Sujet - Title Remplacement des systèmes de stockage et de distribution de produits pétroliers de Parcs Canada		Date 12 septembre 2013
No. de l'invitation - Solicitation No. 10130584	No. de réf du client - Client Ref. No.	
No de reference de SEAG - GETS Reference No.		
L'invitation prend fin - Solicitation Closes at – à 02:00 PM on – le 2013-09-17	Fuseau horaire - Time Zone HEURE AVANCÉE DE L'EST (HAE)	
F.A.B. - F.O.B. Plant-Usine: <input type="checkbox"/> Destination: <input type="checkbox"/> Other-Autre: <input type="checkbox"/>		
Adresser toute demande de renseignements à : - Address Inquiries to: Annie Roy		
No de téléphone - Telephone No. : 613-938-5752	No de télécopieur - Fax No.: 613-938-5785	
Destinations des biens, services et construction: Destination of Goods, Services, and Construction: Havre-St-Pierre, Qc		
Raison sociale et adresse du fournisseur/ de l'entrepreneur Vendor/Firm Name and Address No de téléphone - Telephone No. : _____ No de télécopieur - Facsimile No. : _____

QUESTIONS ET RÉPONSES # 2

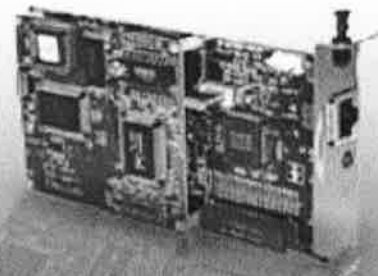
Q #1) Est-ce que nous pourrions avoir des clarifications (marque, modèle exact) sur le contrôleur PXCM demandé à la section 6.2.2.4.1 du devis? De plus, au paragraphe 6.2.2.4.1 il est indiqué que ce contrôleur doit être installé dans le panneau tel qu'indiqué aux plans mais ce détail n'apparaît pas aux plans.

R #1) *Suite à la conservation des panneaux existants, l'Entrepreneur doit prévoir la mise en place d'une carte Ethernet de marque Veeder-Root's Ethernet-IP Communication Card avec le Veeder-Root TLS-350. La sortie de cette carte sera raccordée sur le module de communication existant localisé au-dessus des panneaux électriques et du modem de communication téléphonique. Voir la fiche technique jointe.*

Extrait du dessin # 121- 23520 - E04

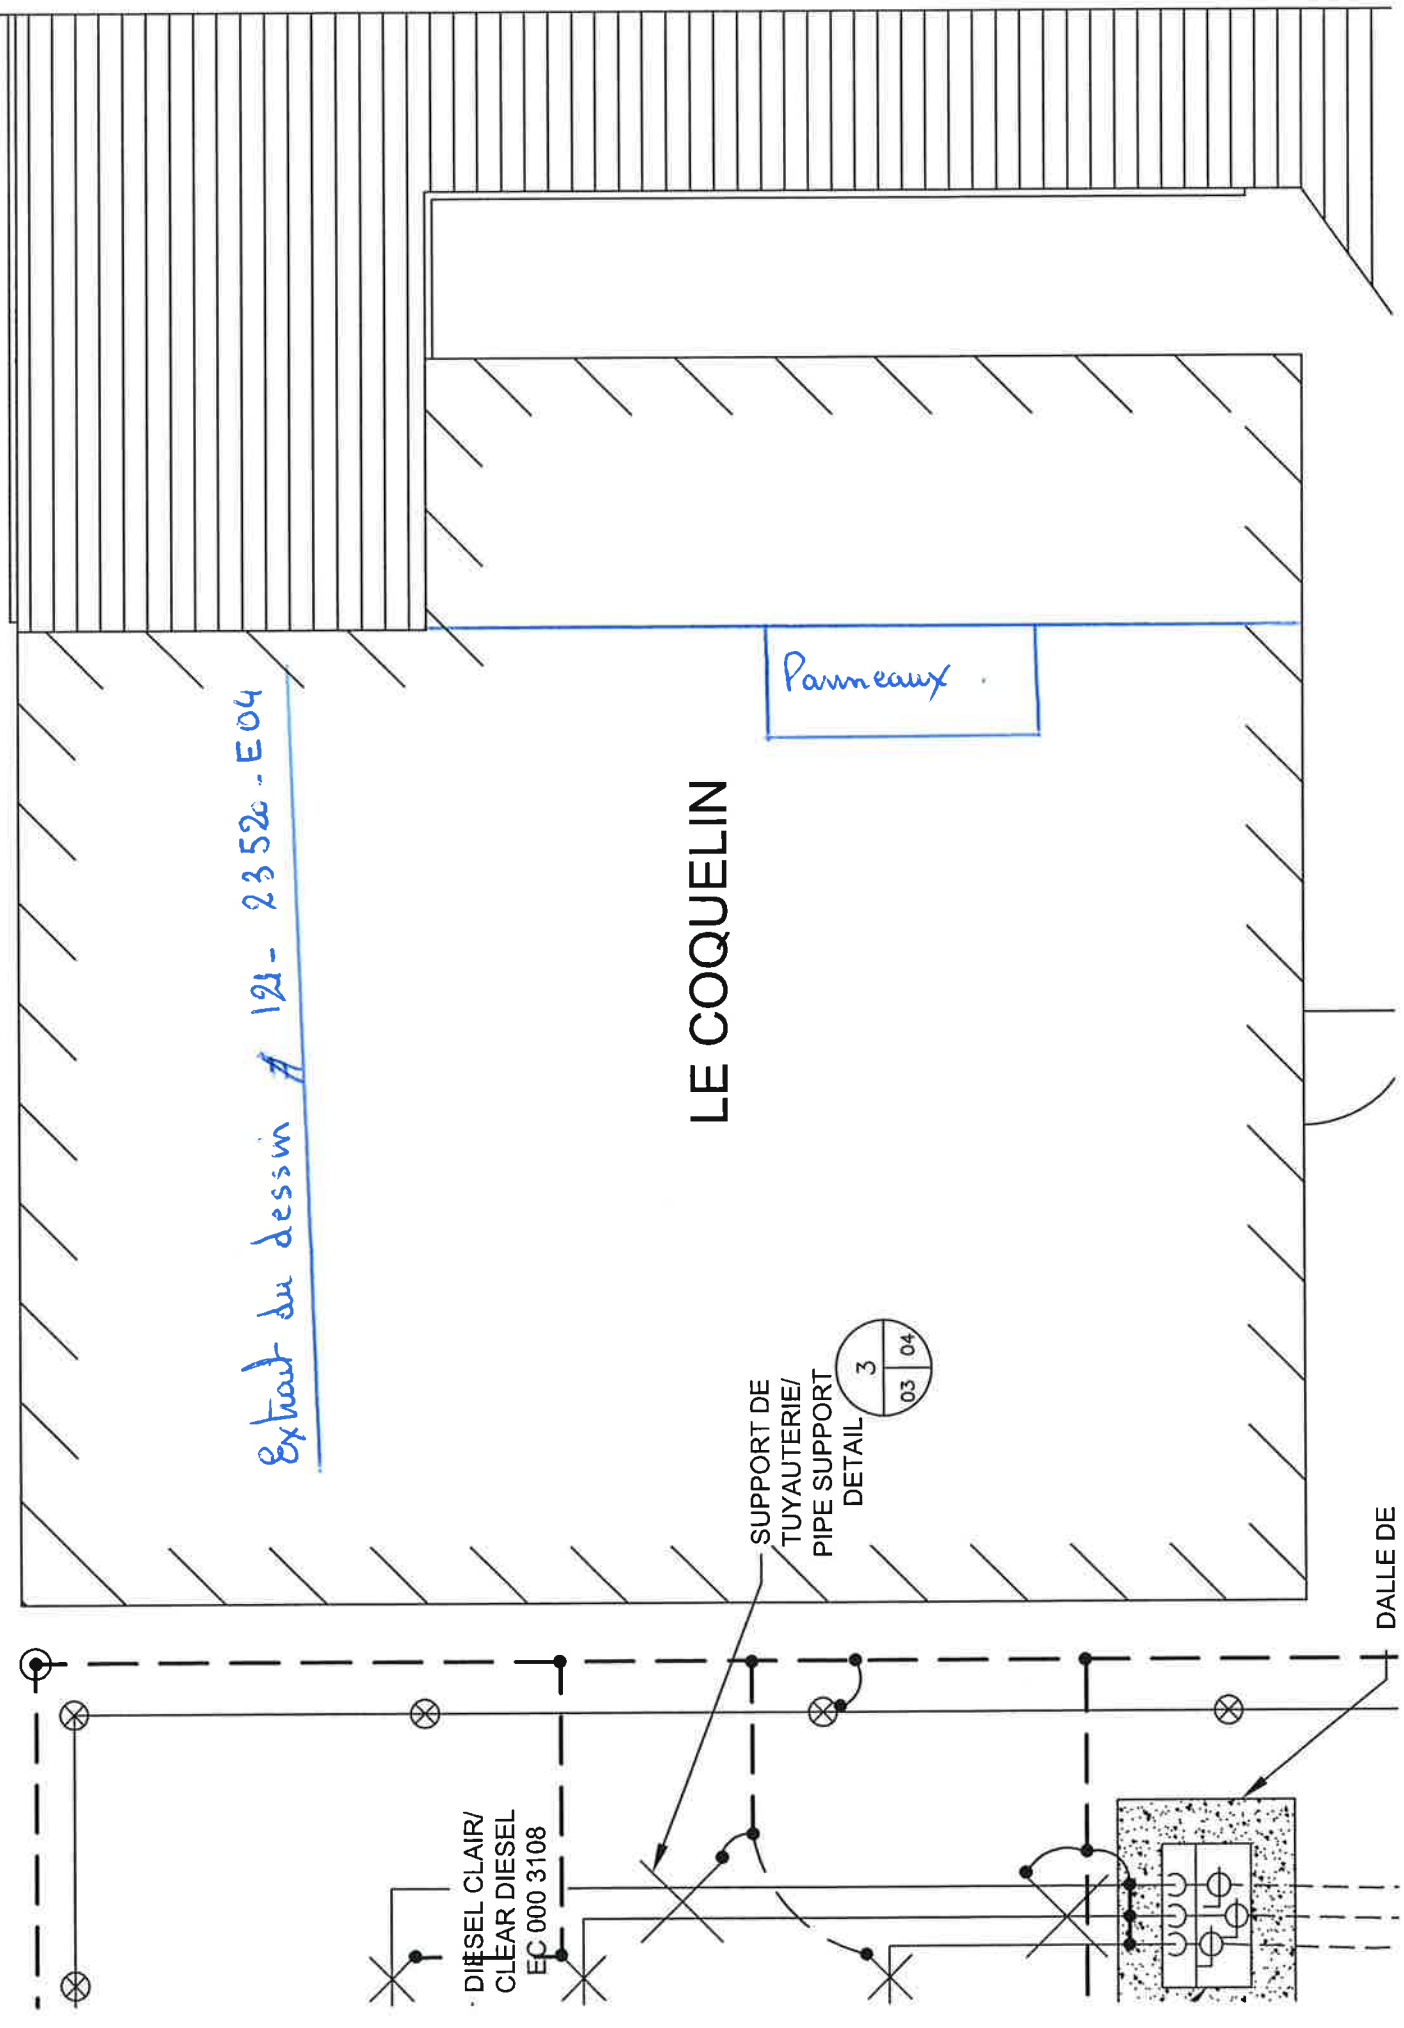
Q #2) Est-il possible de nous indiquer l'emplacement approximatif du panneau électrique existant pour pompe et dérouleur (plans 121-23520-E-001 et E-002)?

R #2) *Oui, voir le croquis et la photo des panneaux ci-joints.*
